Projet : Réfection de toiture et Réfection du tunnel et remplissage sous-sol,
Ailes R & N, Hôpital Saint-Sacrement, CHU de Québec
Numéro : ON.18.941
Date : 11 juillet 2018

ADDENDA A-01

LE PRÉSENT ADDENDA A POUR BUT DE CORRIGER, COMPLÉTER ET PRÉCISER LES PLANS ET DEVIS EN ARCHITECTURE. Cet addenda fait partie intégrante des documents d'appel d'offres concernant le projet mentionné ci-dessus.

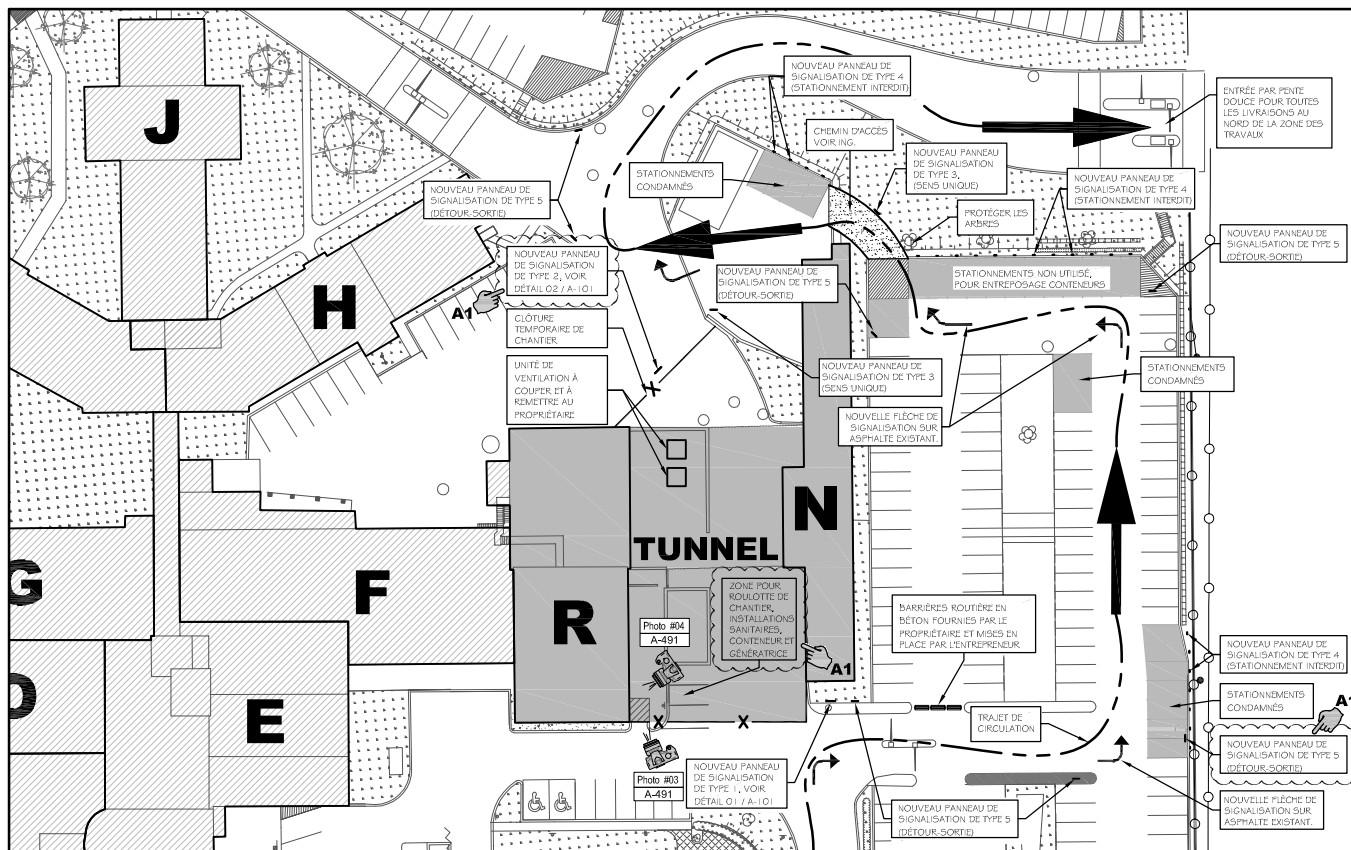
- .1 **Liste des dessins : modifier** la liste des dessins en architecture tel qu'indiqué à l'extrait à la feuille 1 ci-jointe.

PLAN GÉNÉRAL DE COORDINATION DE CHANTIER

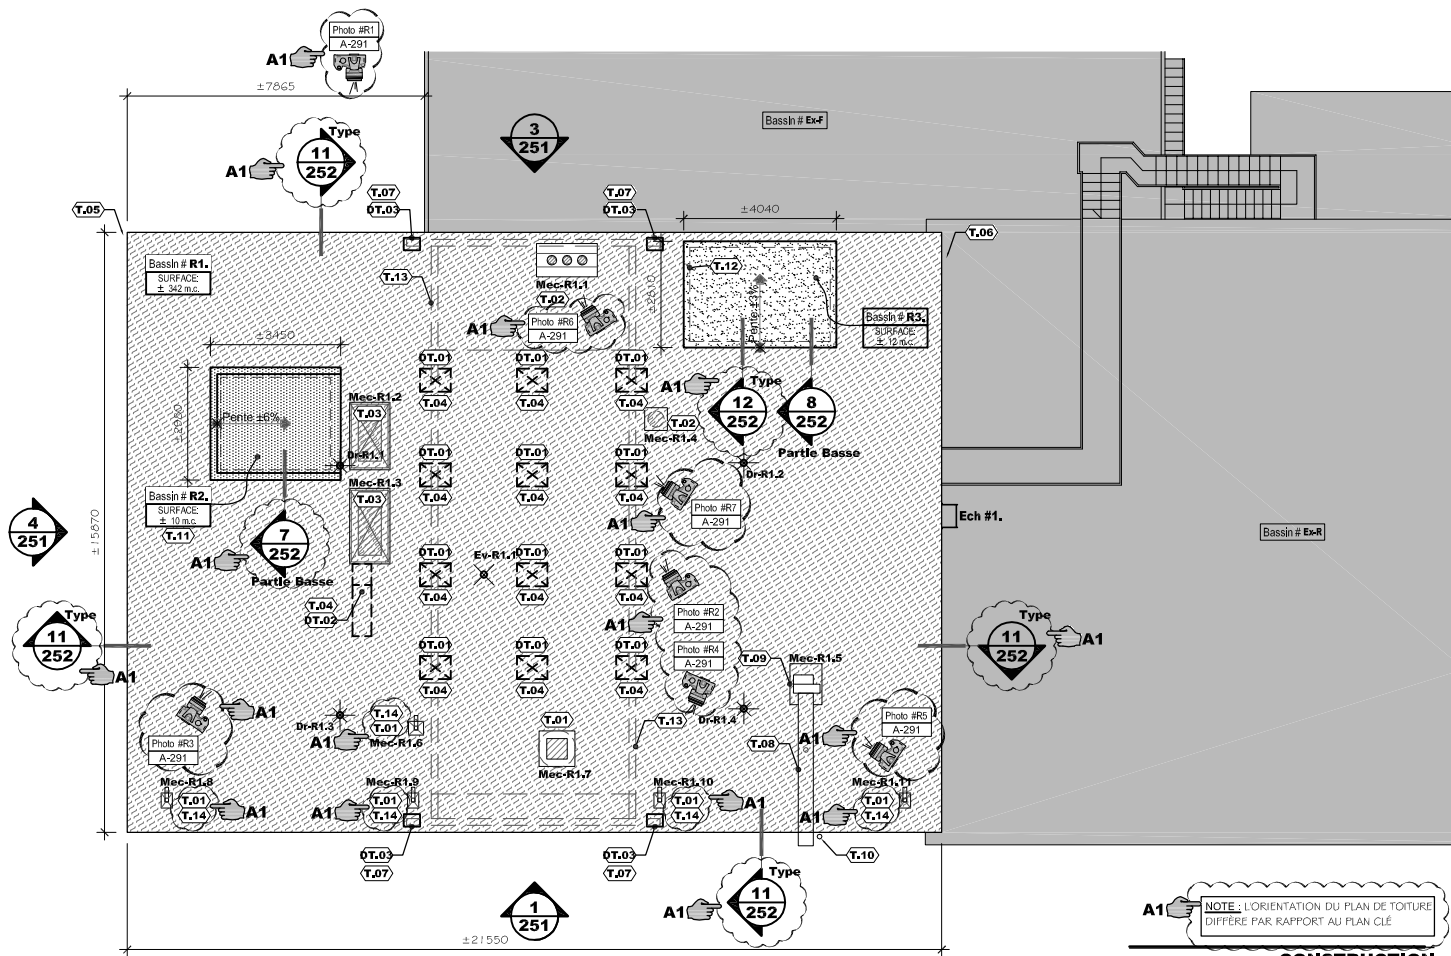
- .1 Plan général de coordination de chantier : voir l'extrait à la feuille 2 ci-jointe pour les modifications suivantes :
- .1 **Ajouter** une enseigne de type 5 à l'endroit indiqué.
- .2 **Ajouter** la mention des installations sanitaires à la note sur la zone du chantier.
- .3 **Corriger** la note sur l'emplacement de l'enseigne de type 2 (la note d'origine faisait référence au type 5).
- .2 Détail 1/101 et 2/101 : corriger l'échelle indiquée. La bonne échelle est 1 : 20.

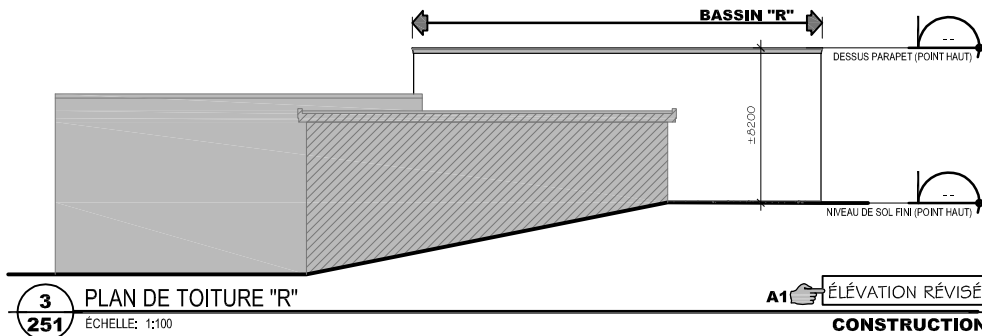
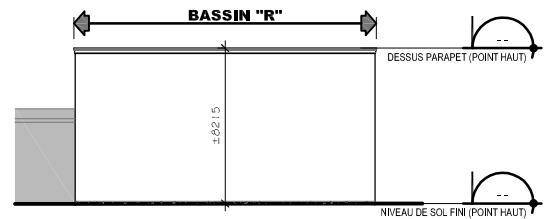
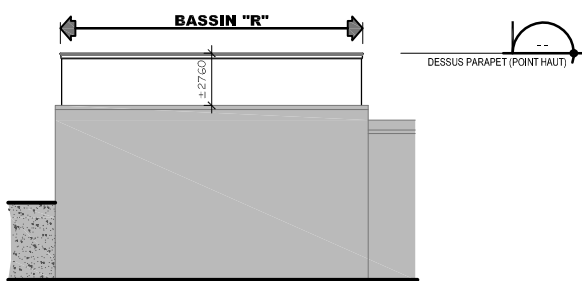
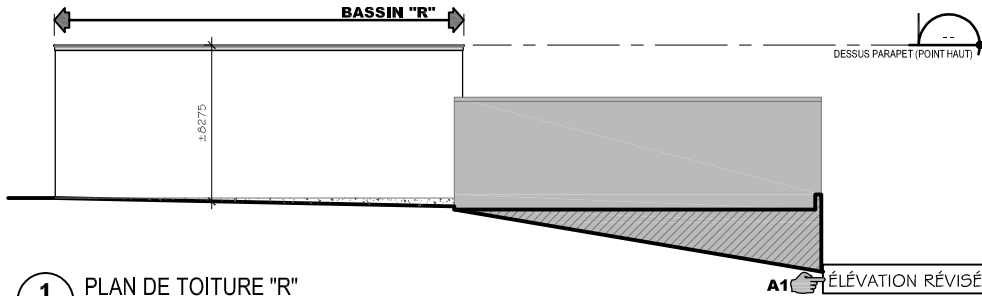
- .2 **Ajouter** les références photos tel qu'indiqué à l'extrait à la feuille 3 ci-jointe

- .3 **Ajouter** la note particulière T.14 suivante :

T.14 MODIFIER LE SOLIN DE CUIVRE DU COL DE CYGNE EXISTANT.

NB : cette note s'applique à 5 cols de cygnes.

ÉLEVATION DES FAÇADES "R"

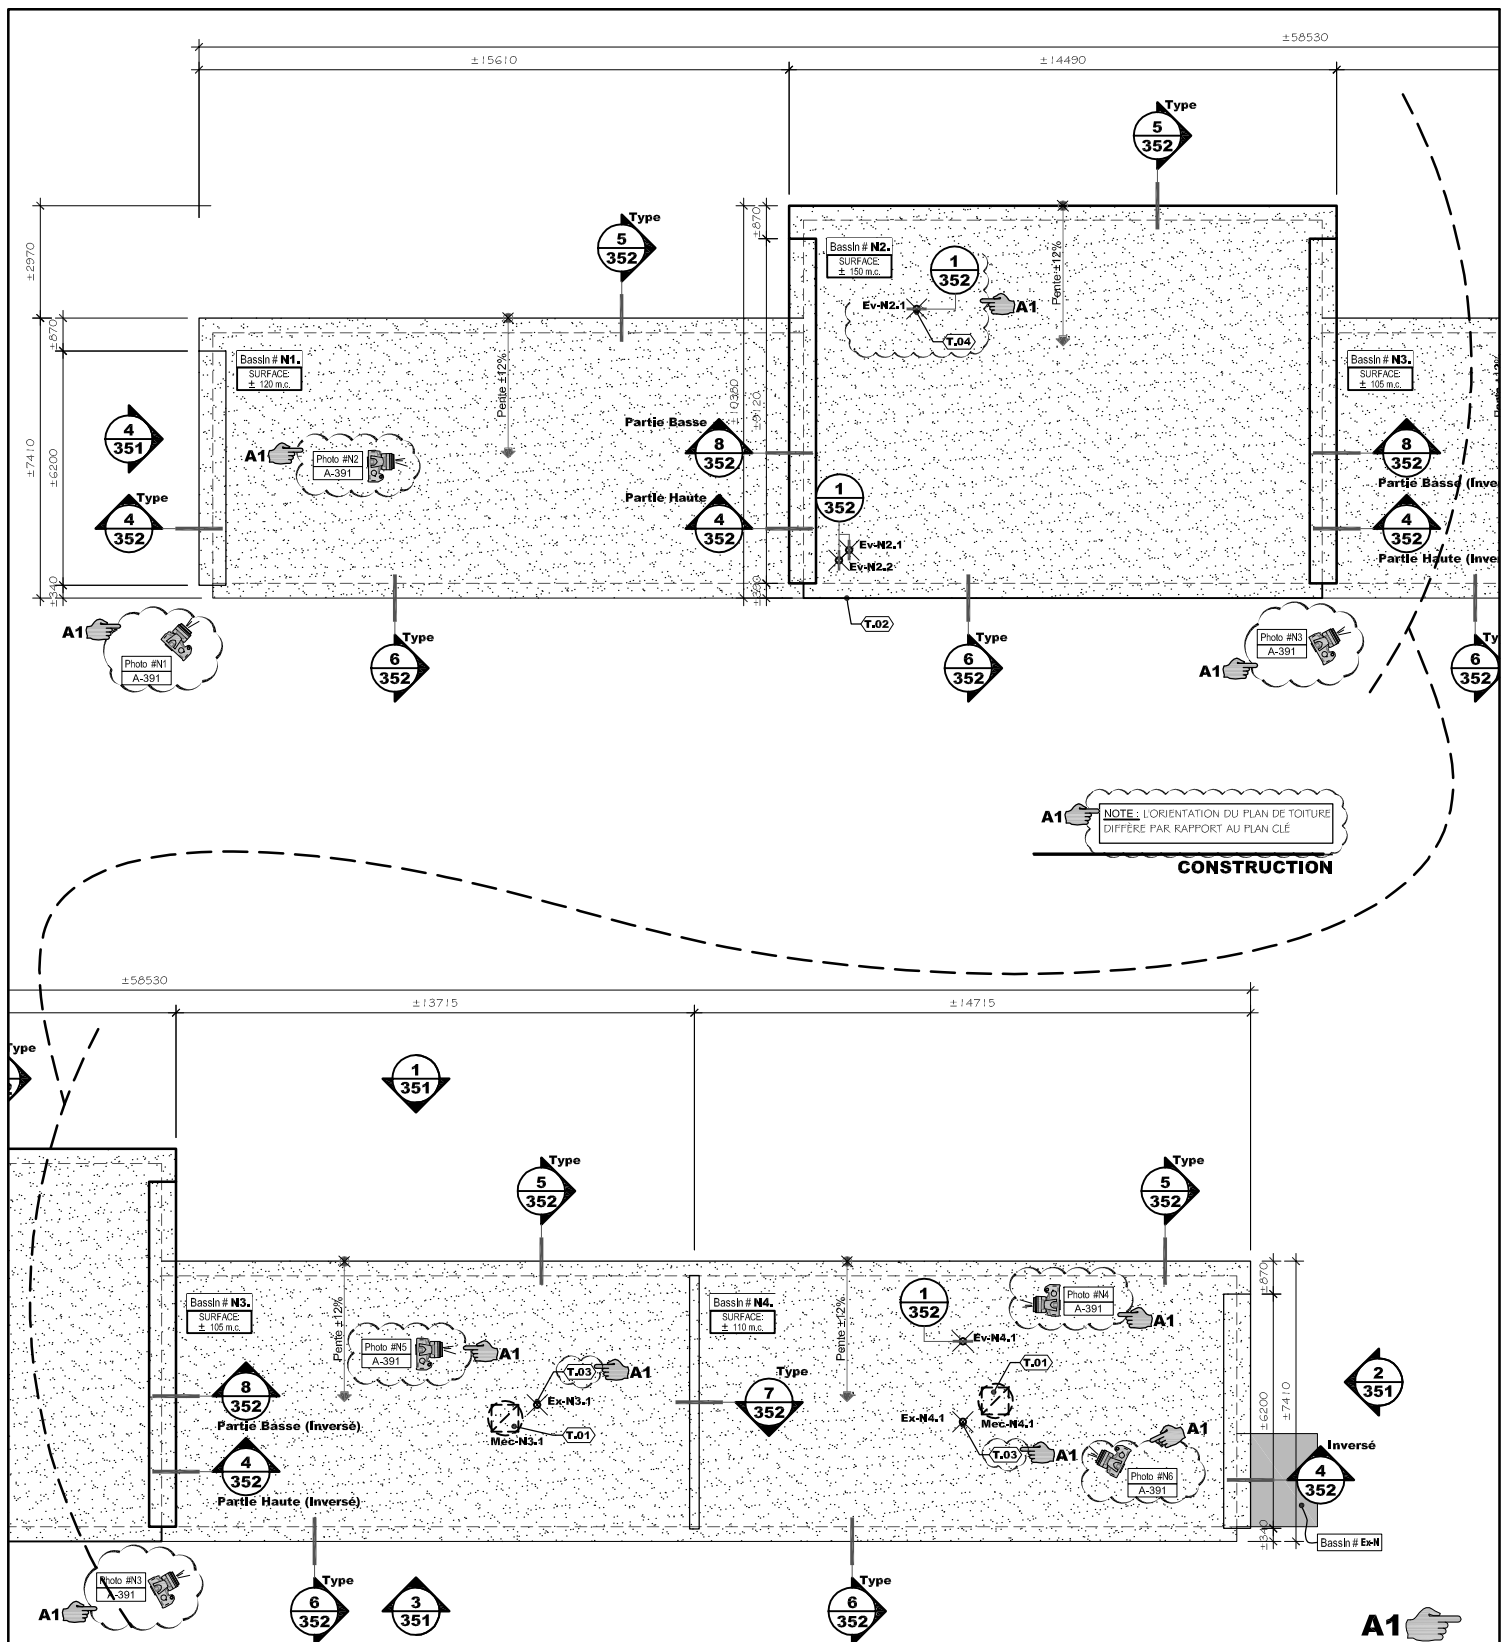
- .2 **Détail 1 : 1, 2, 3 et 4 : corriger** les hauteurs des élévations tel qu'indiqué à l'extrait à la feuille 4 ci-jointe.

PLAN TOITURE "N"

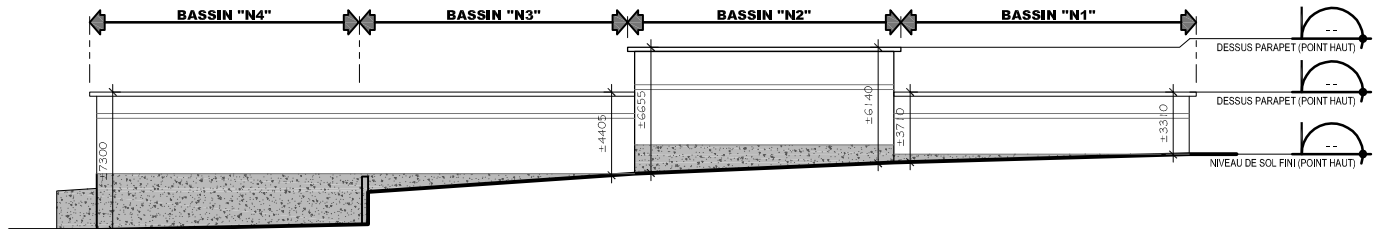
- .2 **Ajouter** les références photos tel qu'indiqué à l'extrait à la feuille 5 ci-jointe

- .3 **Supprimer** les références aux détails 2/352 et 3/352.

- .4 Aux endroits indiqués par la référence annulée 2/352, **ajouter** la note T.03.

- .5 **Ajouter** un nouvel évent à l'emplacement indiqué à l'extrait à la feuille 5 ci-jointe.

ÉLEVATION DES FAÇADES "N"

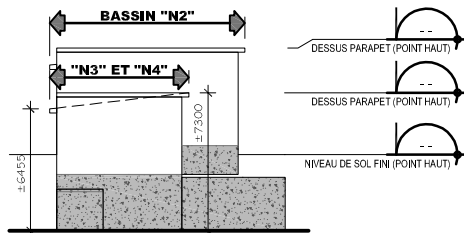
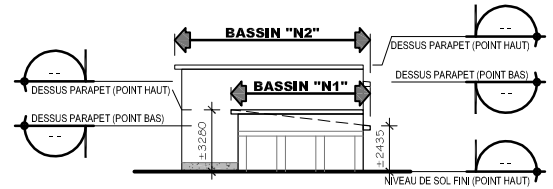
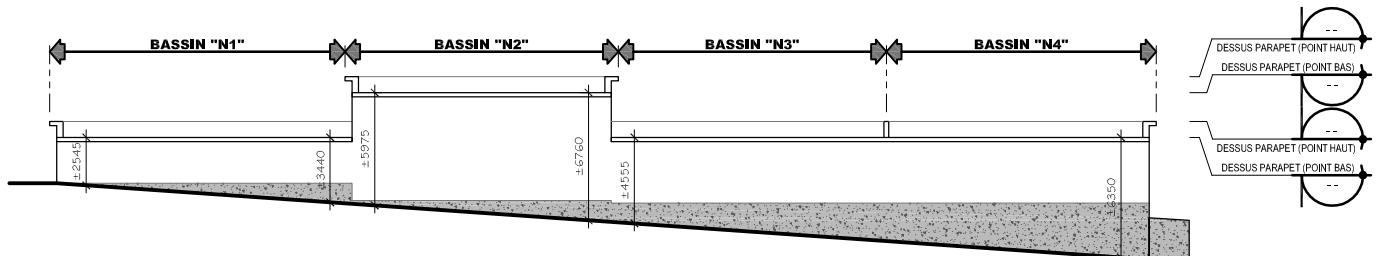
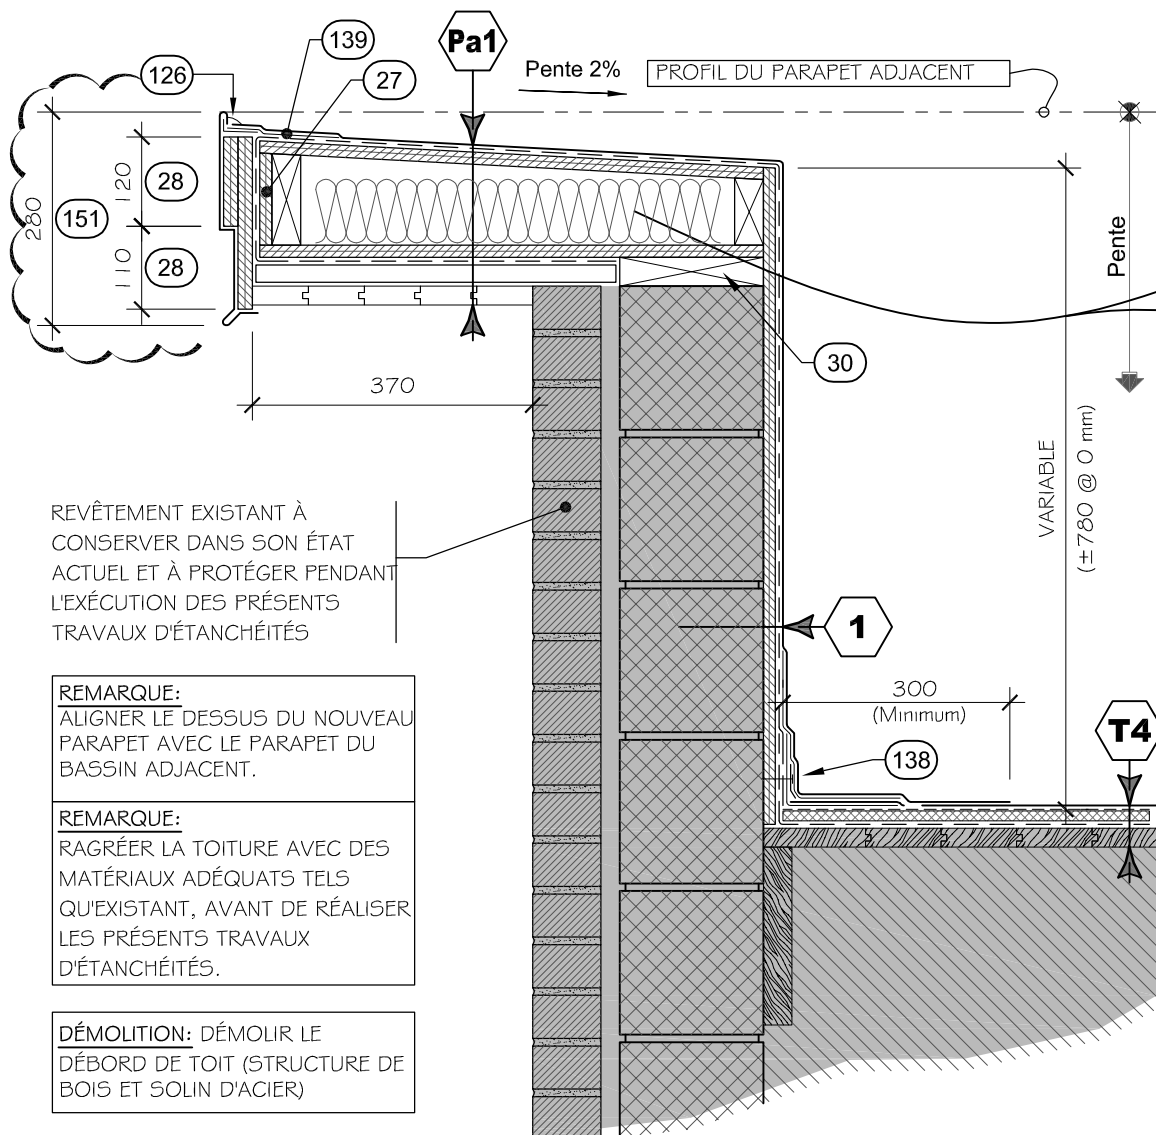
- .2 **Détail 1 : 1, 2, 3 et 4 : corriger** les hauteurs des élévations tel qu'indiqué à l'extrait à la feuille 6 ci-jointe.

DÉTAIL TYPE PARAPET

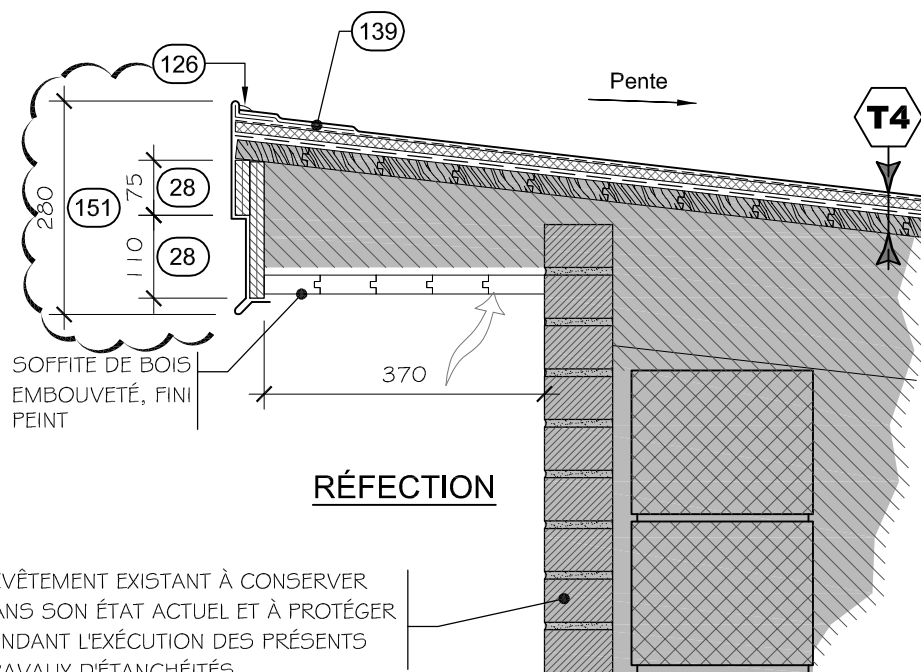
.3 **Modifier** les détails 4, 5 et 6 tel qu'indiqué aux extraits sur les feuilles 7, 8 et 9 ci-jointes
– prévoir un solin en acier émaillé sur toute la hauteur du nouveau fascia.

2 **401** **PLAN NIVEAU 1** ÉCHELLE: 1:150 **A1** **NOTE: L'ORIENTATION DU PLAN DIFFÈRE PAR RAPPORT AU PLAN CLÉ** **A1** **PLAN RÉVISÉ** **CONSTRUCTION**

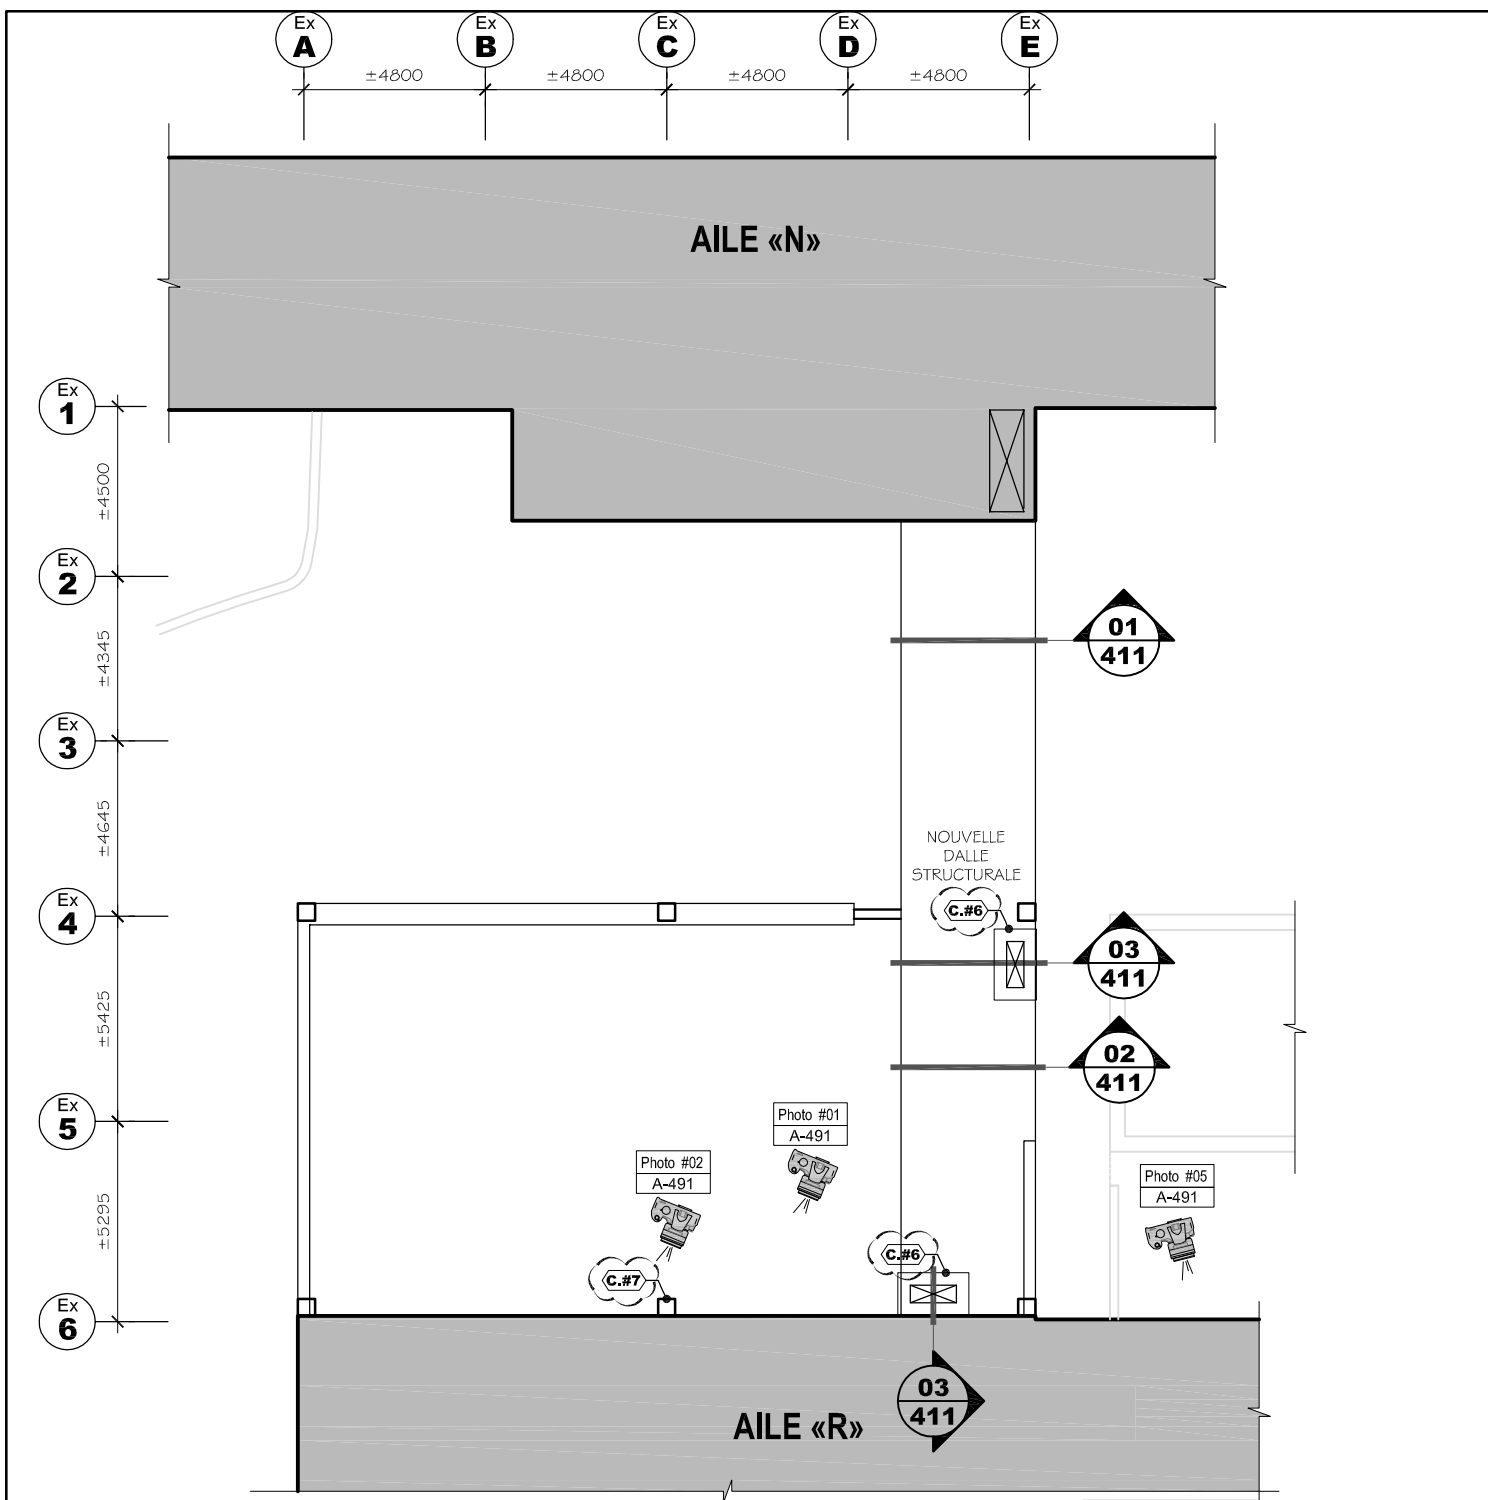
.3 **Plan 2 :**

.1 **Ajouter** l'emplacement des puits de mécanique; voir l'extrait à la feuille 10 ci-jointe.

.2 **Ajouter** l'emplacement des pilastres; voir l'extrait à la feuille 10 ci-jointe.
